## Vprašanja in odgovori:

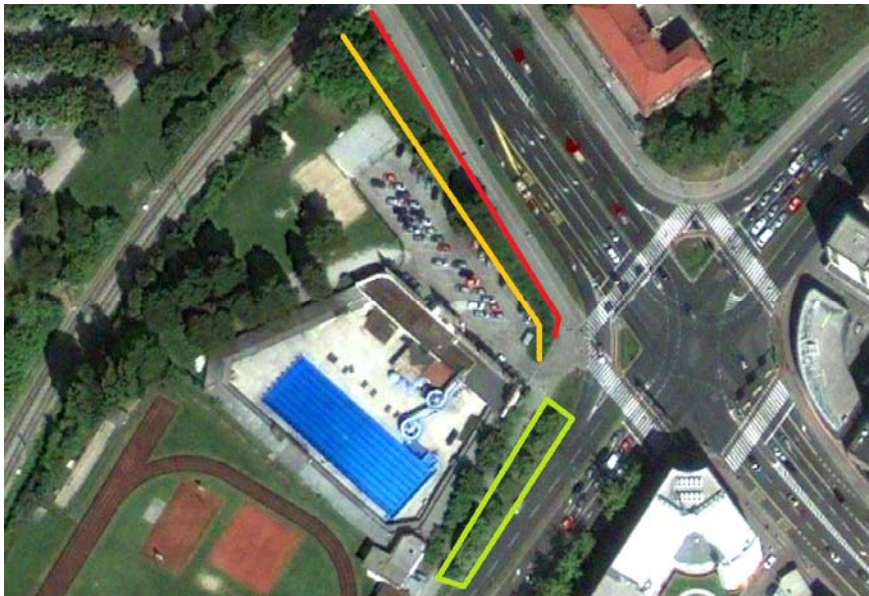
V priponki vam pošiljam orto foto z označenimi možnimi poteki ograje.

Torej ali mora ograja potekati na nivoju ter po robu pločnika, se pravi pod parkiriščem - rdeča linija ali lahko poteka po nivoju ter robu parkirišča - rumena linija oziroma ali lahko ograja posega v prostor med rdečo in zeleno linijo?

Še eno vprašanje glede drevoreda, označenega z zeleno barvo - ali ta drevored ostaja na svojem mestu tudi med gradnjo novega kopališča?

Odgovor: možni so vsi trije poteki ograje na tem delu

Odgovor: da
